■ 江东新区高校区安居房项目装配式建筑奖励建筑面积和方案变更公示启事

江东新区高教组团JDGJ-08-05地块

总建筑面积增加7209.97m²，地上建筑面积增加6859.97m²，地下建筑面积增加350m²。

24#楼一层平面图-变更后

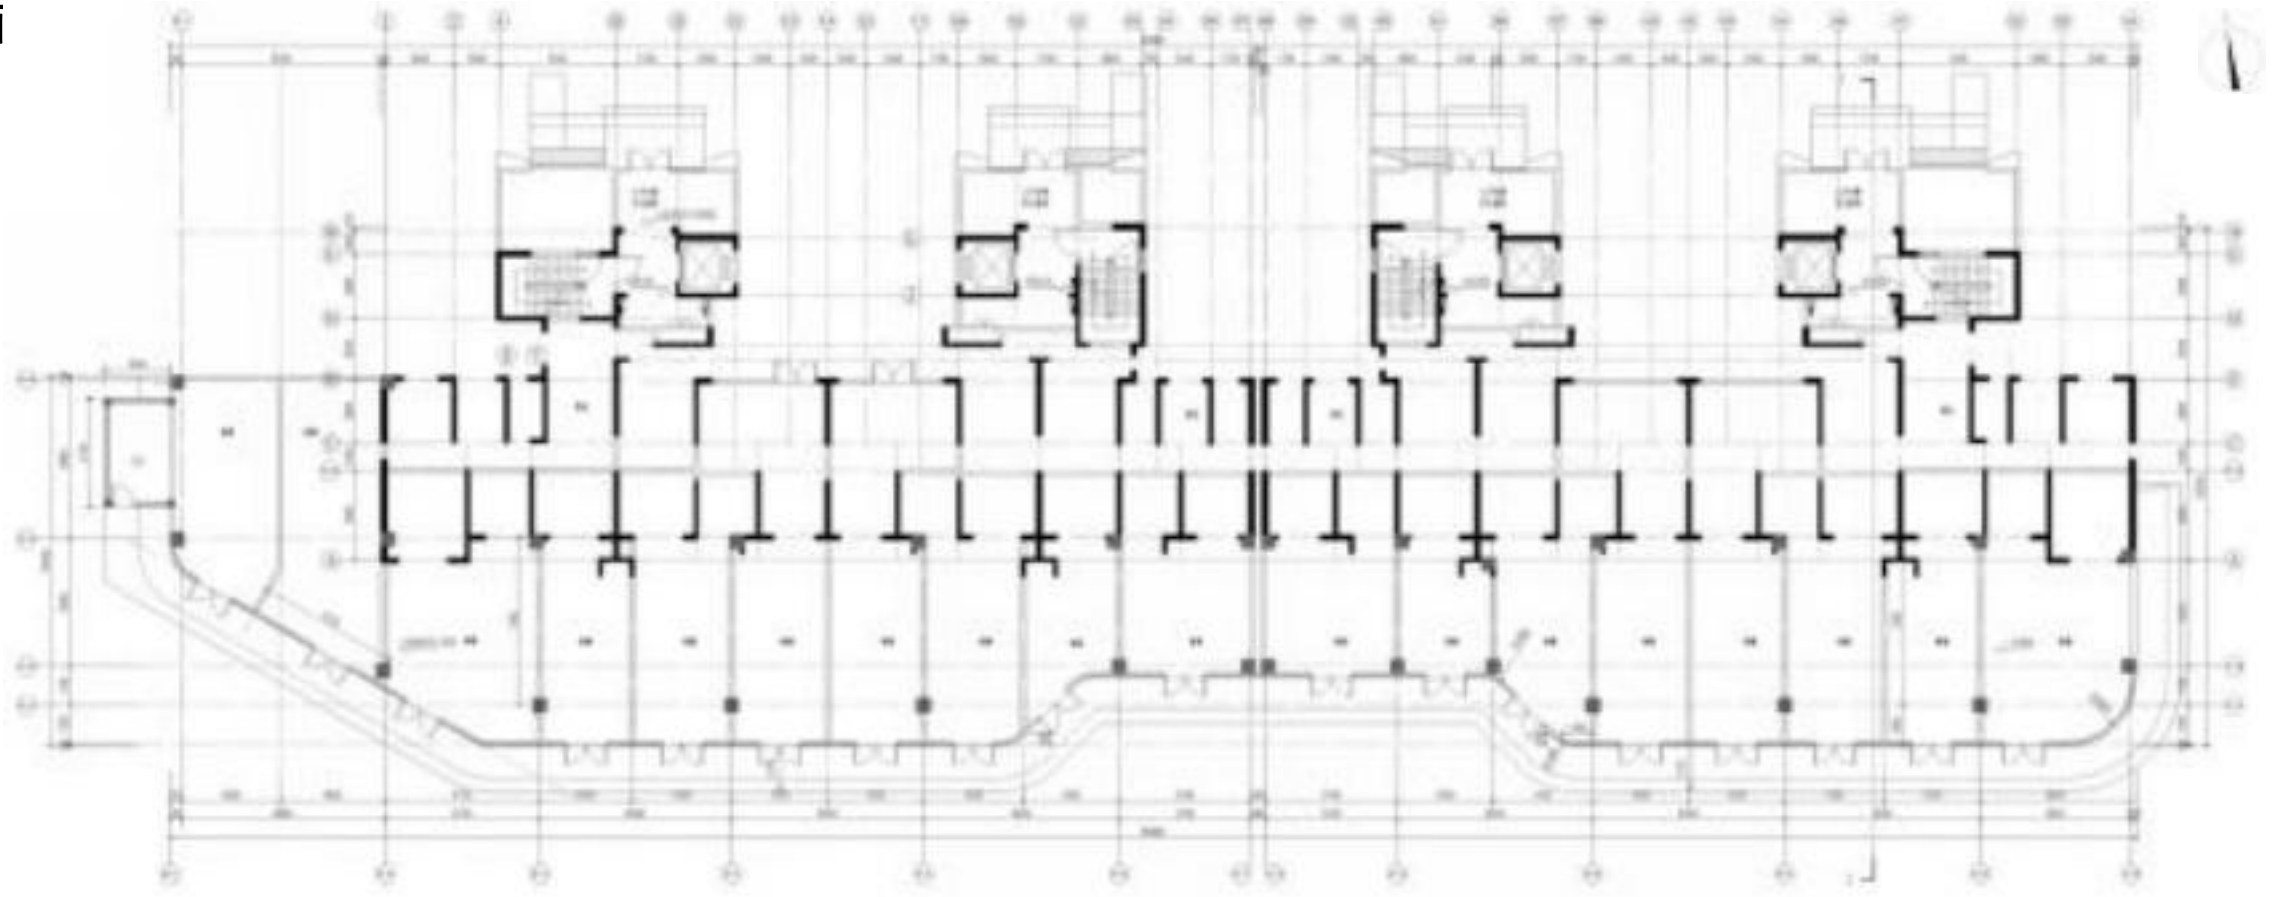
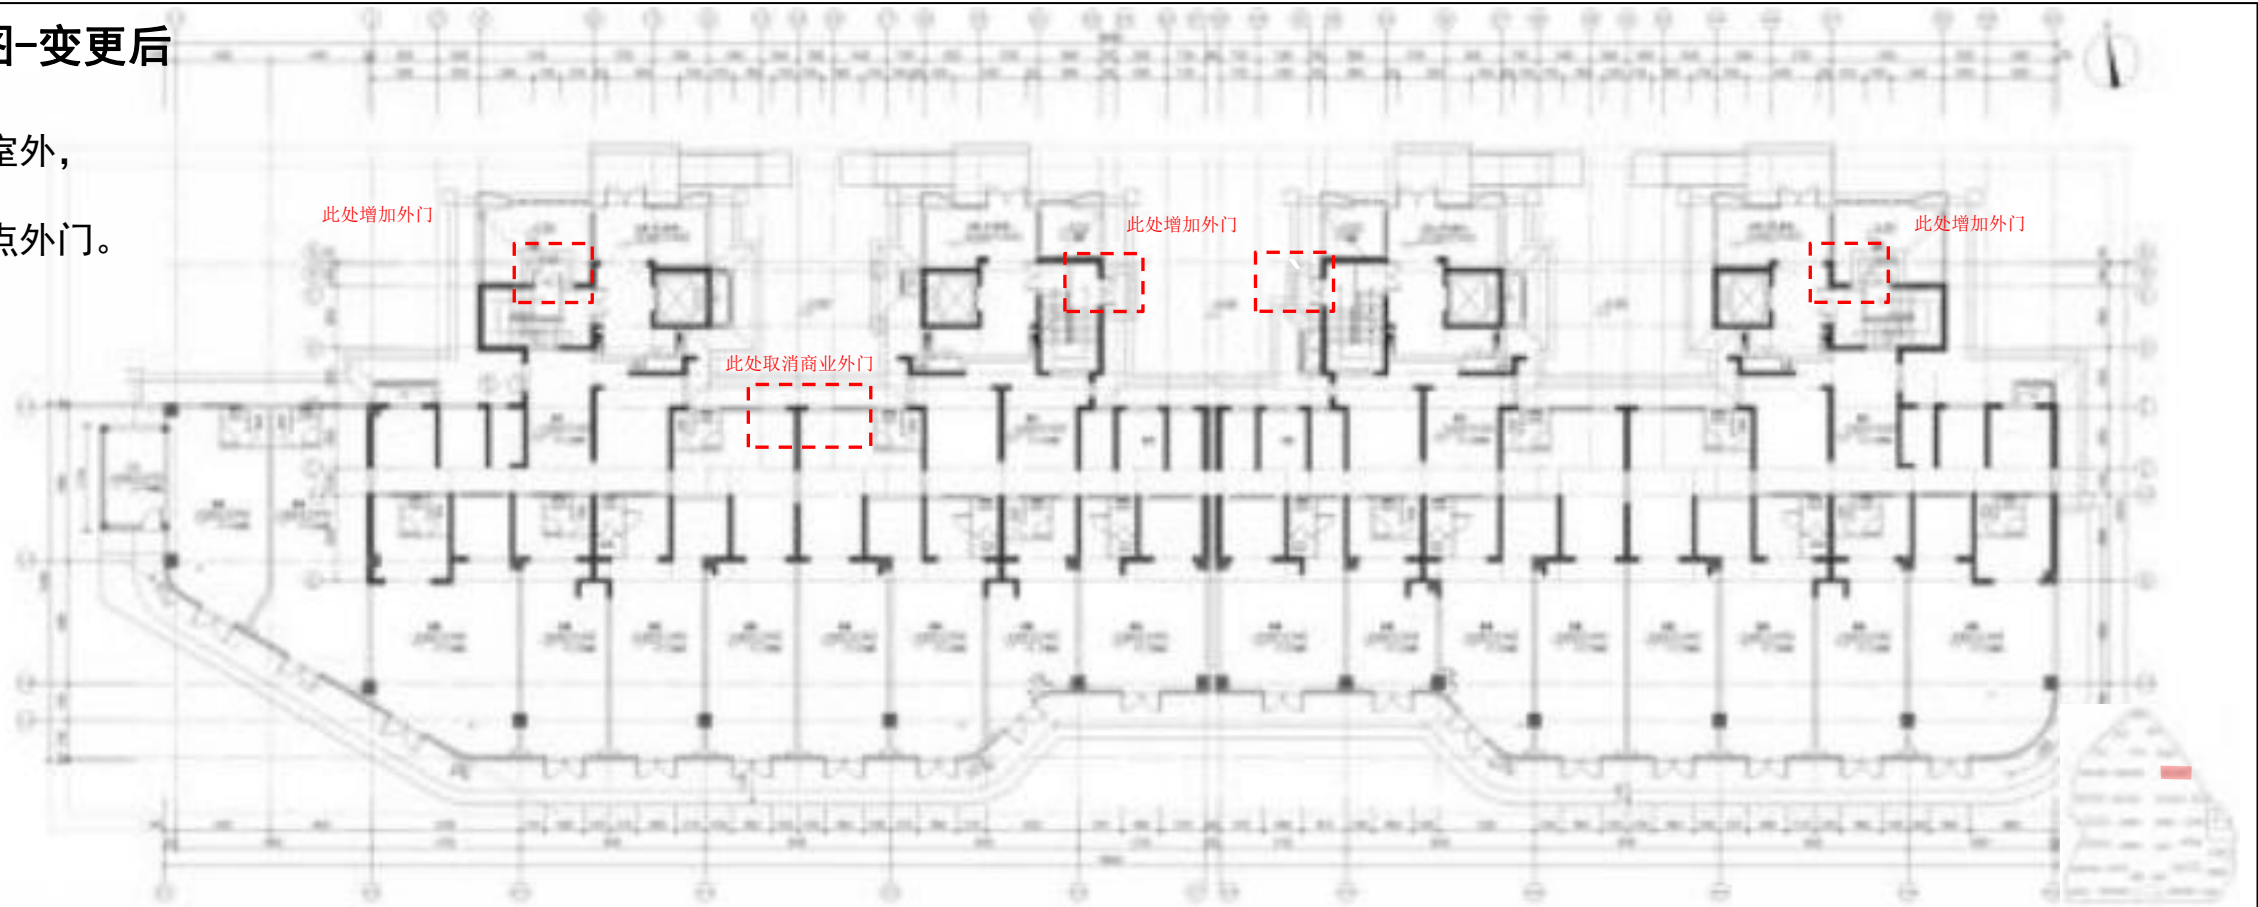
- 变更说明：
- ①地下室楼梯直通室外，增加外门；
 - ②取消两处商业网点外门。

25#楼一层平面图-变更后

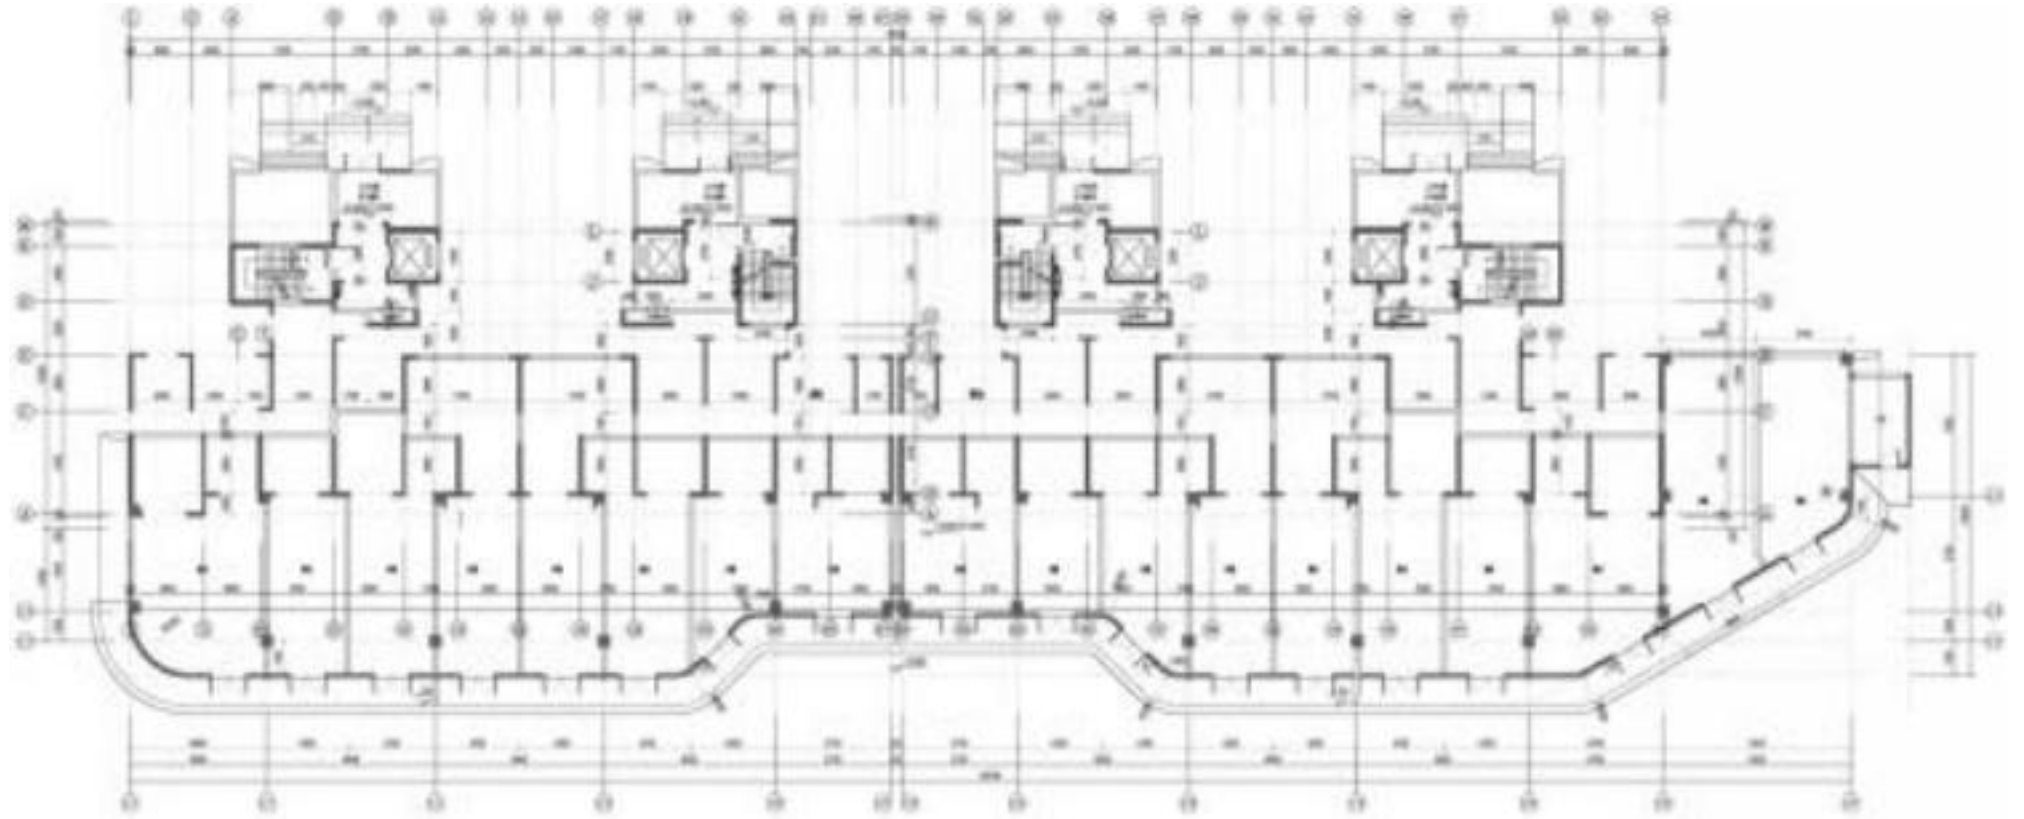
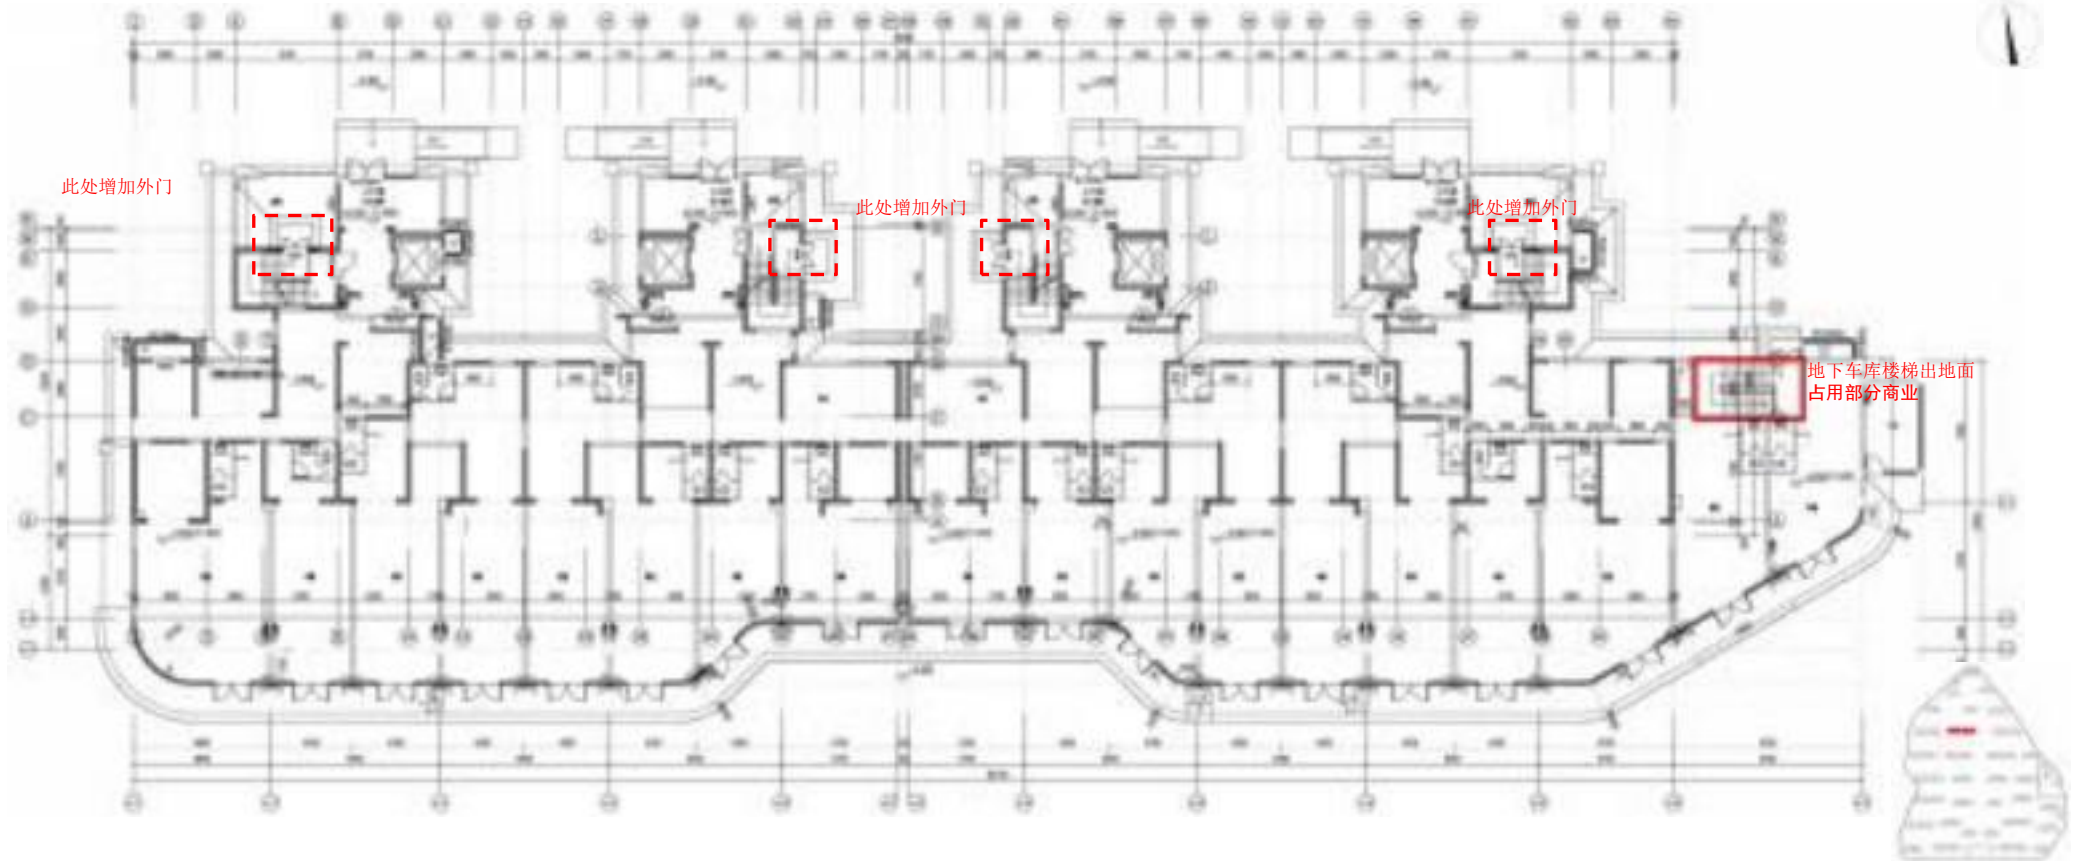
- 变更说明：
- ①增加车库出地面楼梯；
 - ②地下室楼梯直通室外，增加外门。

26#楼一层平面图-变更前

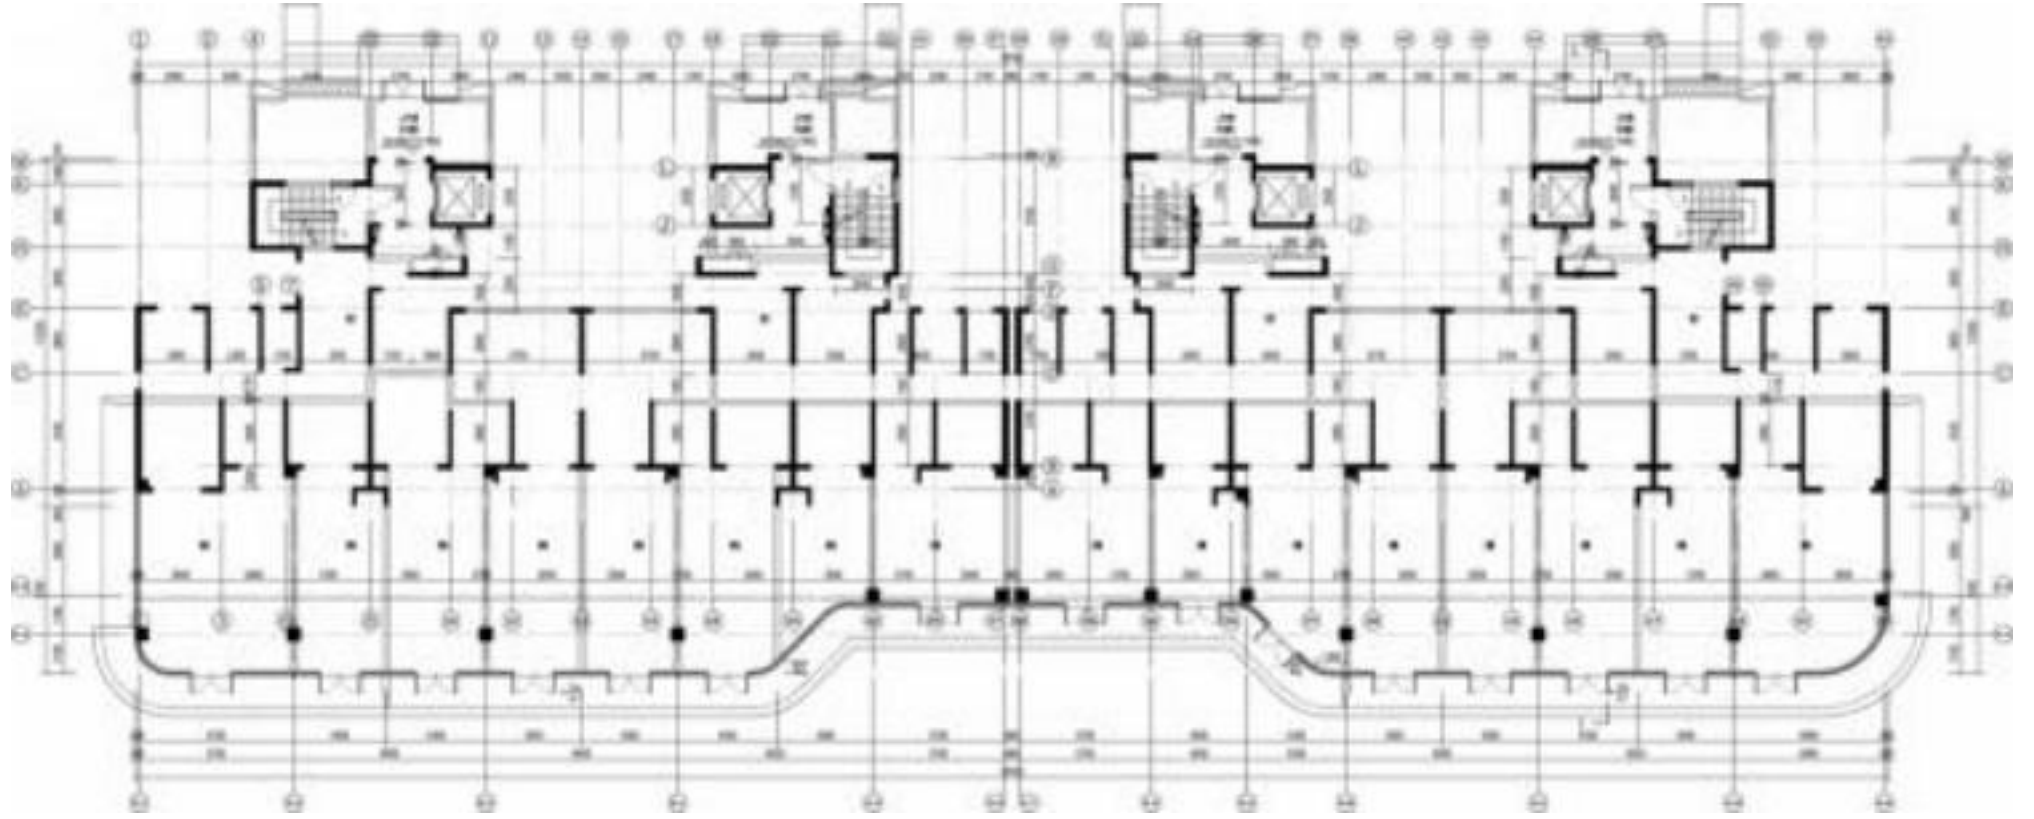
变更说明：
①地下室楼梯直通室外，
增加外门。

T4-2 (27、28、29、32#) 楼
屋顶层平面图-变更后

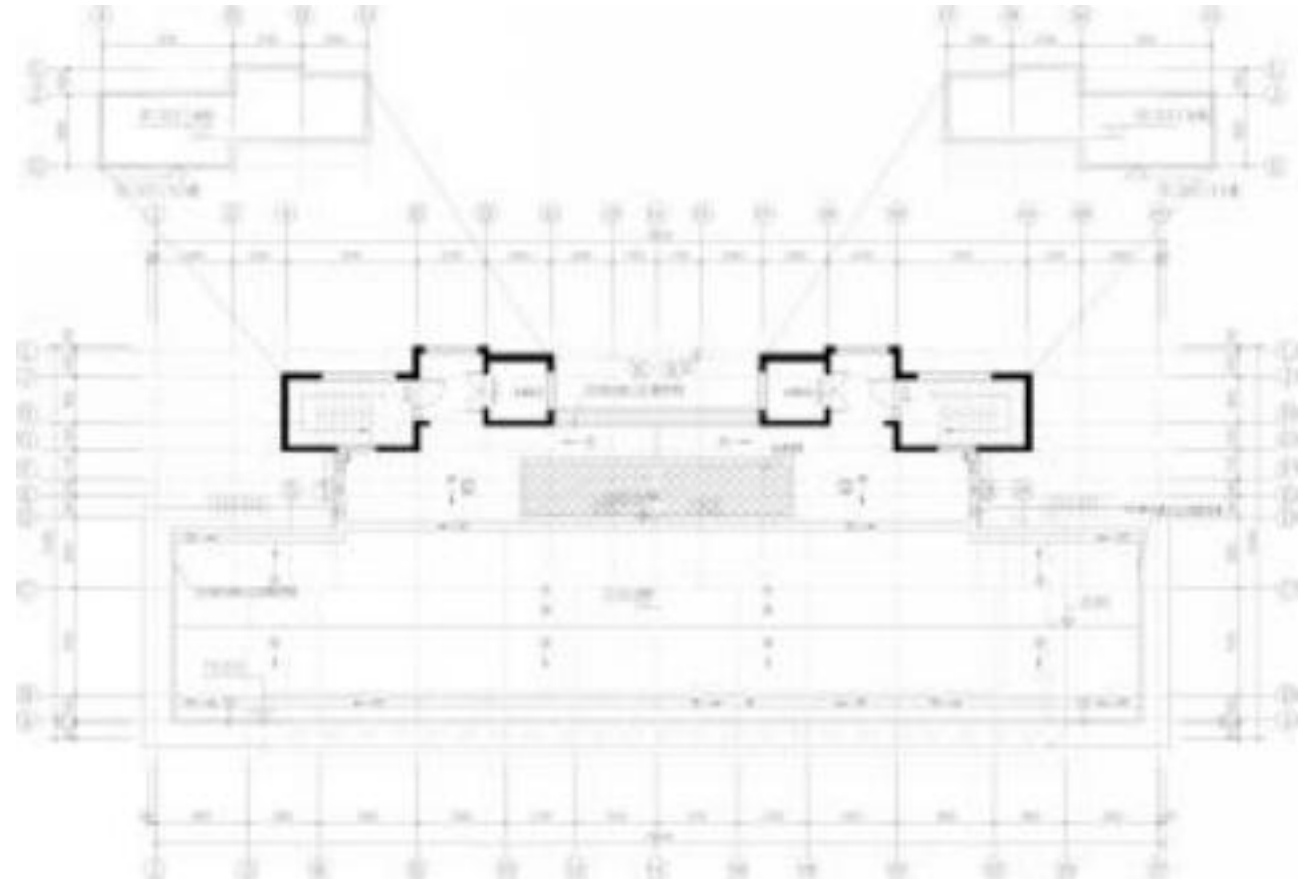
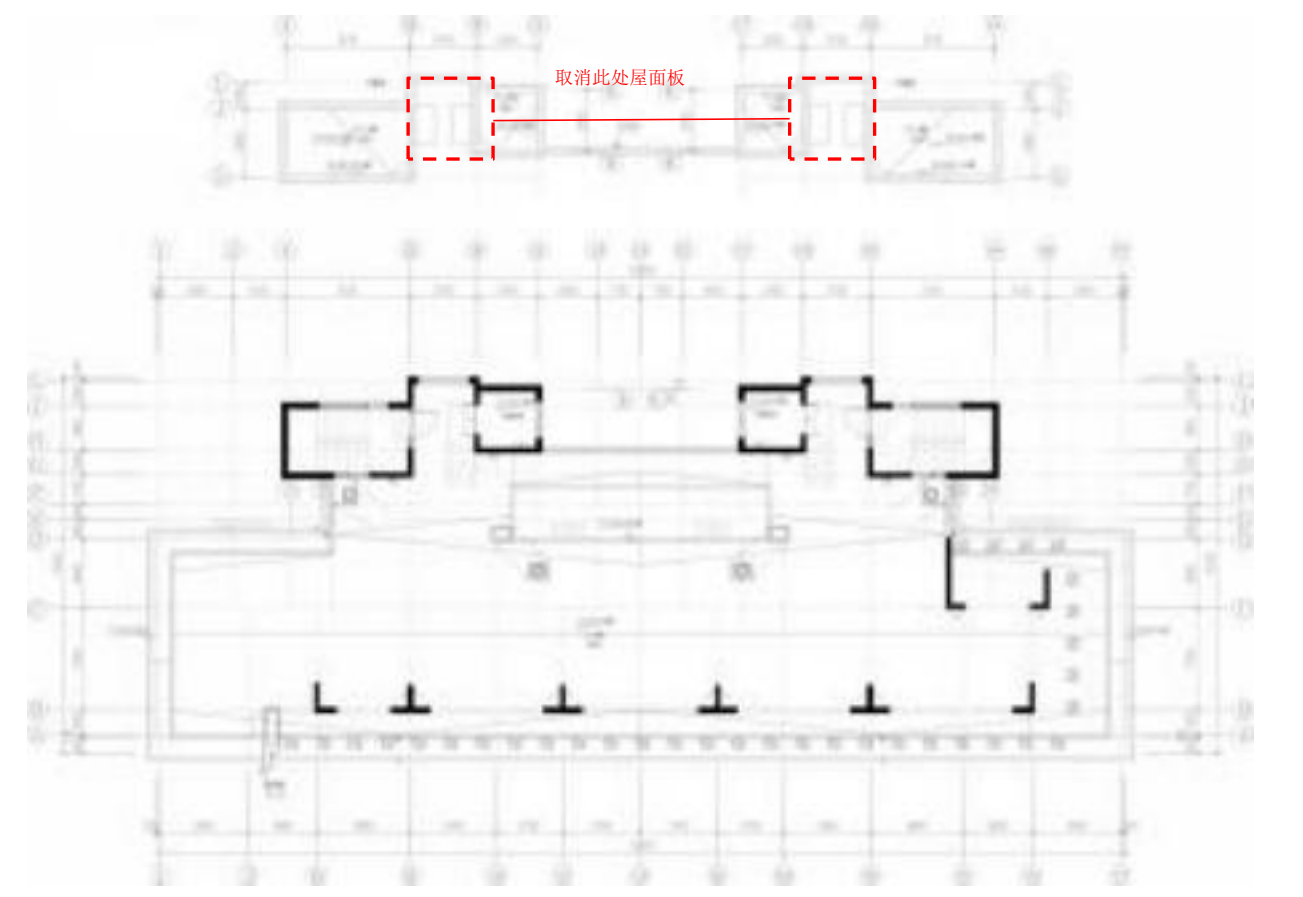
变更说明：
①取消楼梯间屋面与电
机房屋面之间的屋面板。
